INFORME DE CONTROL ESPECÍFICO
N° 7196-2020-CG/GRLP-SCE

**SERVICIO DE CONTROL ESPECÍFICO A HECHOS CON
PRESUNTA IRREGULARIDAD
MUNICIPALIDAD DISTRITAL DE SAYÁN
SAYÁN – HUAURA – LIMA**

**“EJECUCIÓN DE LA OBRA: RENOVACIÓN DE
CAPTACIÓN SUPERFICIAL DE AGUA; EN EL (LA)
BOCATOMA QUINCHEZ BAJO, EN LA LOCALIDAD DE
QUINCHES BAJO, DISTRITO DE SAYÁN, PROVINCIA DE
HUAURA, DEPARTAMENTO DE LIMA, CON CÓDIGO
ÚNICO DE INVERSIÓN N° 2423900”**

Imagen n.º 1

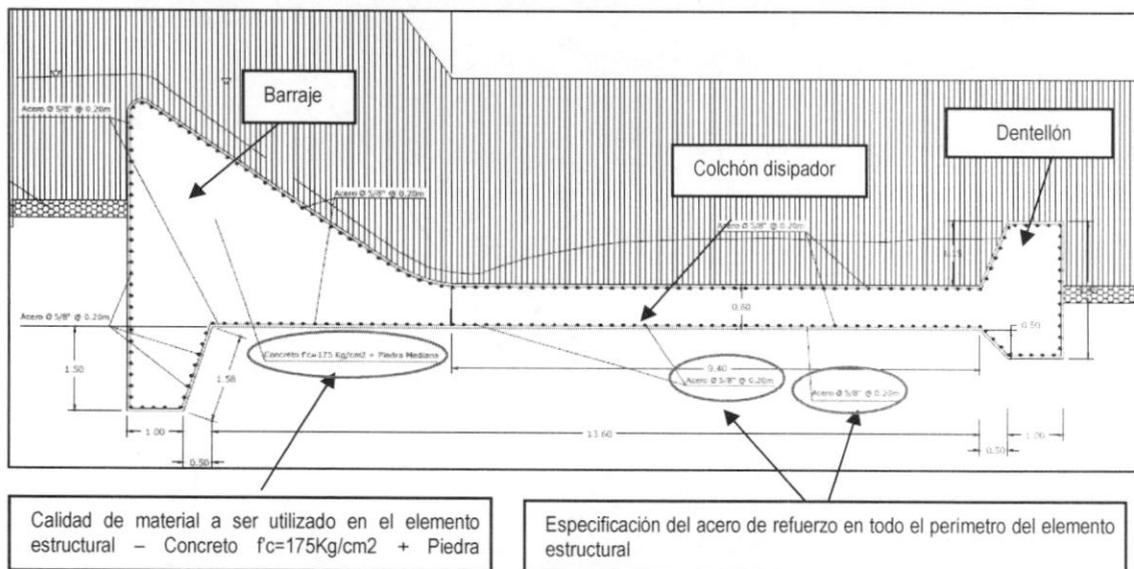
De la revisión al plano 03 "Detalle de Bocatoma" del Expediente Técnico aprobado mediante Resolución Gerencial n.º 026-2019-GM/MDS de 7 de marzo de 2019 (**Ver apéndice n.º 8**), se evidenció que la estructura de la Bocatoma estaba conformada por un reforzamiento en todo el perímetro del elemento estructural (barraje y colchón dissipador) con una malla de acero de refuerzo de $f'y = 4200 \text{ Kg/cm}^2$, con varillas de acero corrugado de 5/8" de diámetro y espaciadas a 20cm en ambos sentidos (longitudinal y transversal), así como la colocación de concreto $f'c = 175 \text{ Kg/cm}^2$ + piedra mediana; imagen que se muestra a continuación:

No obstante, de la verificación a la planilla de metrados y al presupuesto del Expediente Técnico⁷ de la referida obra (**Ver apéndice n.º 8**), se verificó que no fue considerada la partida para la ejecución del barraje de la Bocatoma con concreto de $f'c = 175 \text{ Kg/cm}^2$ + piedra mediana.

7. En el plano 03 se indica que el concreto utilizado para el barraje tendrá una resistencia de $f'c=175 \text{ kg/cm}^2$ + piedra mediana, sin embargo, en el presupuesto de obra, metrados y especificaciones técnicas existe la partida, concreto $f'c=210 \text{ kg/cm}^2$, verificando el detalle de metrado, podemos indicar que no se ha considerado el metrado de concreto en barraje, la cual cuantificada de acuerdo a los planos arrojaría un mayor metrado de 460.25 m³.

8. Existe inconsistencia entre el presupuesto para todas las estructuras de concreto armado en la bocatoma se ha considerado la partida 02.04.05, 03.03.03 y 04.03.02, concreto $f'c=210 \text{ kg/cm}^2$, mientras que en el plano se indica concreto $f'c=175 \text{ kg/cm}^2$ + piedra mediana.

Imagen n.º 2
Corte transversal de la estructura de barraje y colchón disipador del plano 03 "Detalle de Bocatoma" adjunto a la carta n.º 534-2019-GDUYR-MDS de 6 de setiembre de 2019

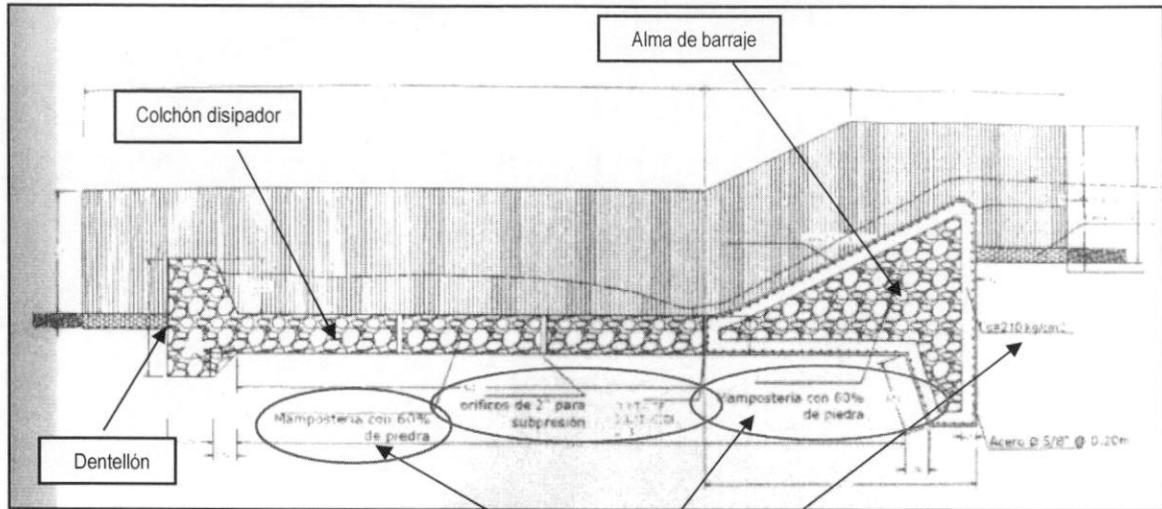
Respecto al plano 03 “Detalle de Bocatoma” (**Apéndice n.º 14**), se evidenció algunas modificaciones en el tipo de material que correspondía ejecutar la estructura de la Bocatoma respecto al Expediente Técnico aprobado con Resolución Gerencial n.º 026-2019-GM/MDS de 7 de marzo 2019 (**Ver apéndice n.º 8**), como son: el cambio de tipo de concreto a ser utilizado en la construcción del colchón disipador y dentellón, el mismo que establecía un concreto f_c 175 kg/cm² + piedra mediana, y que fue modificado por mampostería + 60% de piedra, así como también el alma del barraje.

Asimismo, se evidenció un reforzamiento del perímetro sólo del barraje con una malla de acero de refuerzo de $f_y = 4200$ Kg/cm², con varillas de acero corrugado de 5/8” de diámetro espaciadas a 20cm en ambos sentidos (longitudinal y transversal), así como la colocación de concreto $f_c = 210$ Kg/cm² en un espesor de 0.30 m como protección a la malla de acero.

Cabe precisar, que las partidas generadas en el Expediente de Adicional de Obra n.º 01 (**Apéndice n.º 4**), eran las siguientes: concreto $f_c=175$ kg/cm² + 60% piedra, y evacuación de agua, las mismas que provienen de la modificación del plano 03 "Detalle de Bocatoma" que fue presentado por la Gerencia de Desarrollo Urbano y Rural como absolución de consultas mediante la carta n.º 534-2019-GDUYR-MDS de 6 de setiembre de 2019 (**Ver apéndice n.º 14**), cambio que se detalla en la imagen n.º 2.

Además, indicó que la modificación realizada por la Gerencia de Desarrollo Urbano y Rural, no contiene un diseño ni sustento técnico adecuado para su inclusión y necesidad de ejecutar, hecho que afectaría la calidad de la obra. Evidenciándose que inicialmente la estructura era de concreto 175 kg/cm² + piedra mediana, y fue modificada por mampostería + 60% de piedra, reduciendo la resistencia de la misma.

Imagen n.º 3
Ubicación de muros tipo 1 y 3 del plano 04 "Detalle de Acero" adjunto a la carta n.º 534-2019-GDUYR-MDS de 6 de setiembre de 2019

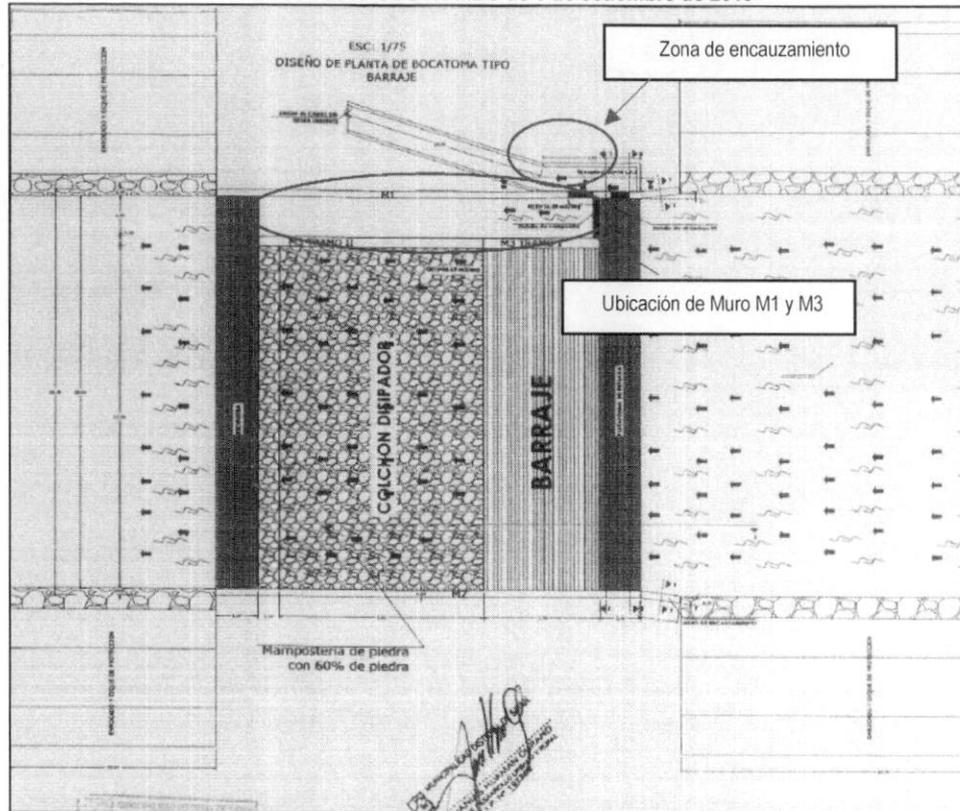
Respecto al plano 04 "Detalle de Acero" (Apéndice n.º 14), el mismo que también fue adjuntado a la carta n.º 534-2019-GDUYR-MDS de 6 de setiembre de 2019 (Apéndice n.º 14), se evidenció los detalles de distribución de acero en muros tipo 1 y 3 primer tramo, muro tipo 3 segundo tramo, y en la zona de encauzamiento, pertenecientes a la estructura de la bocatoma, conforme se muestra a continuación:

3.- Con respecto al ítem n.º 03, no se ha realizado una aclaración específica respecto a la determinación de los metrados, sin embargo, en los planos 3 y 4, alcanzados en la absolución de consultas, se indica una altura de pantalla de muro de encauzamiento de 3.45m, la cual es menor a la indicada en el Expediente Técnico contratado, asimismo se aprecia una nueva distribución de acero, tampoco se ha manifestado si con esas nuevas dimensiones coincidirán con el metrado del Expediente Técnico contratado.

5.- Con respecto al ítem n.º 5, no se ha realizado una aclaración específica, sin embargo, en los planos 3 y 4, alcanzados en la absolución de consultas, se indica una altura de pantalla de muros de encauzamiento de 3.45 m, la cual es menor a la indicada en el Expediente Técnico contratado, asimismo se aprecia una nueva distribución de acero.

- 2.- Según el análisis a los planos alcanzados, plano 3 y plano 4, existe diferencias sustanciales en lo que respecta a forma, dimensiones, tipo de concreto y distribución de acero, tanto del barraje y muros de encauzamiento, con respecto a los planos del Expediente Técnico contratado, por ende, estas modificaciones detectadas, traerán como consecuencia la ejecución de mayores y de partidas adicionales necesarias para alcanzar la finalidad del contrato.

Imagen n.º 5

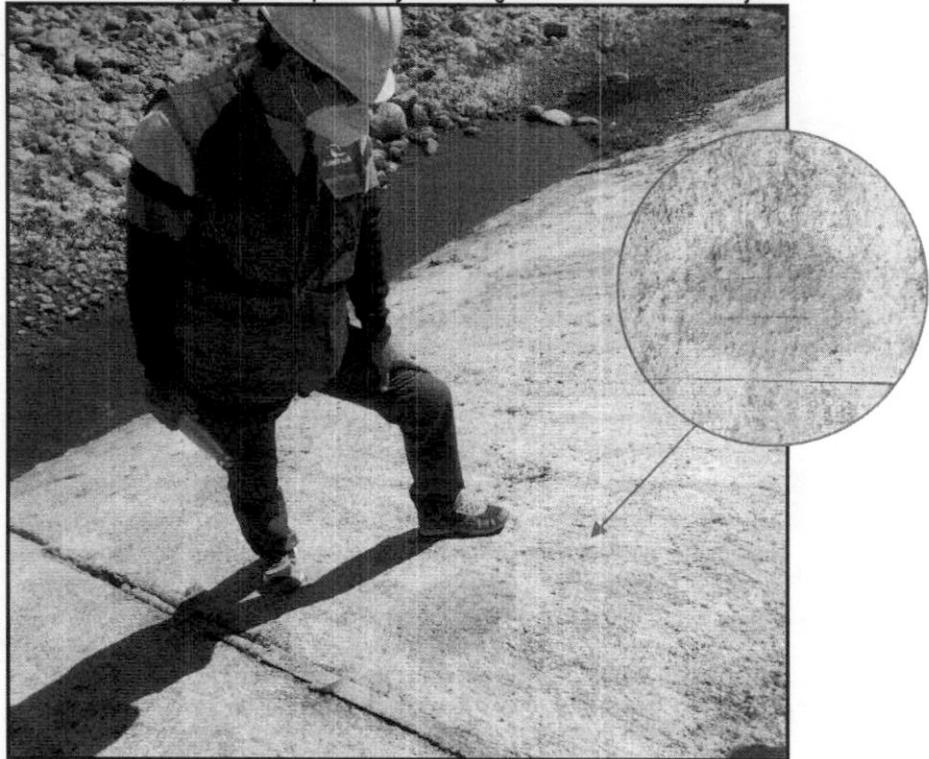
mampostería de piedra); esta diferencia hace que se separe la junta de construcción (unión) entre ambas estructuras, debido al comportamiento o la respuesta interna de cada estructura ante la presencia de las fuerzas externas provocadas por las piedras que arrastra el agua en su recorrido.

De acuerdo a lo descrito precedentemente, se puede precisar que se afectó la seguridad y funcionalidad del elemento estructural "barraje", seguridad debido a que la resistencia obtenida en los ensayos es inferior a la resistencia de diseño, y funcionalidad porque presenta desgaste, ahuellamientos, separación de juntas y desprendimiento de los materiales (agregado grueso y fino) en la parte superficial; por lo tanto, la vida útil de la estructura se encuentra afectada.

Ahuellamientos, desgaste superficial y material granular suelto en el barraje

Imagen n.º 6
Desprendimiento de piedra en la zona final de la Bocatoma (Dentellón)

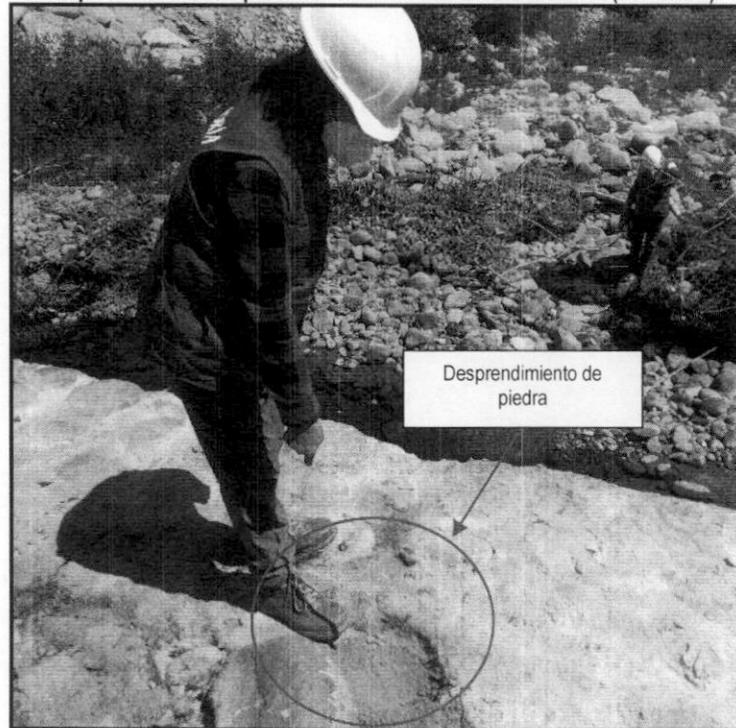
También, se observó en la parte final de la Bocatoma (dentellón), el desprendimiento de las piedras que forman parte de la mampostería y que al quedar expuesto el mortero que une dichas piedras de la mampostería, pueden sufrir fallas al ser de menor resistencia que la piedra, pudiendo ocasionar fisuras las cuales, posteriormente, se podrían convertir en grietas, pudiendo llegar al colapso de la estructura, toda vez que, por dichas grietas filtraría el agua, cuyas fuerzas de empuje podrían provocar la falla de la estructura.

Imagen n.º 8
Verificación de geotextil en la zona de la corona del enrocado de protección

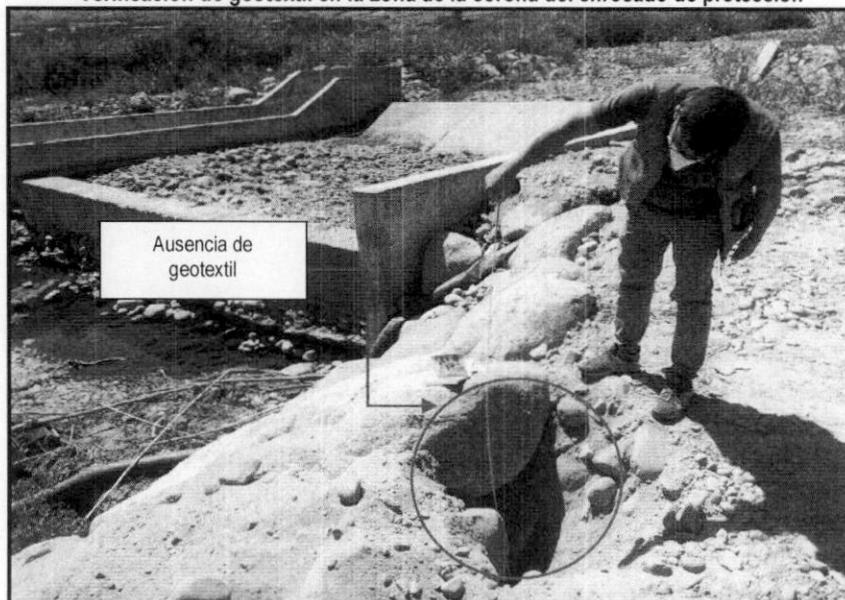
Asimismo, respecto a las estructuras de protección aguas arriba y aguas abajo en ambas márgenes, no fueron ejecutadas conforme a las especificaciones técnicas del Expediente Técnico aprobado con Resolución Gerencial n.º 026-2019-GM/MDS (Ver apéndice n.º 8), habiéndose observado que solamente se realizó un acomodo de piedra, más no un enrocado en dique conformado; hecho evidenciado en la inspección física, la cual fue consignada en el acta n.º 002-2020-CG/GRLP-SCEHPI-MDS de 7 de agosto de 2020 (Apéndice n.º 21), en la que también se observó que estas estructuras no contaban con geotextil, tal y como lo establece la partida "05.02.04 Geotextil para enrocado", mostrando además grandes espacios vacíos y separaciones entre piedras con pérdida de material en algunas zonas.

Este hecho, pone en evidencia que los trabajos realizados para el "Enrocado de Protección", no fueron realizados de acuerdo a los planos y especificaciones técnicas del Expediente Técnico aprobado con Resolución Gerencial n.º 026-2019-GM/MDS (Ver apéndice n.º 8). Cabe indicar, que estos trabajos fueron aprobados en las valorizaciones n.º 02 y 03, así como también en el informe de mayores metrados n.º 01, los cuales se encuentran adjuntos en los comprobantes de pago n.ºs 3378 y 3379 de 30 de octubre de 2019, y 4035 y 4036 de 30 de diciembre de 2019 (Ver apéndice n.º 17), respectivamente, por el importe de S/15 708,62, detallado en el cuadro n.º 11.
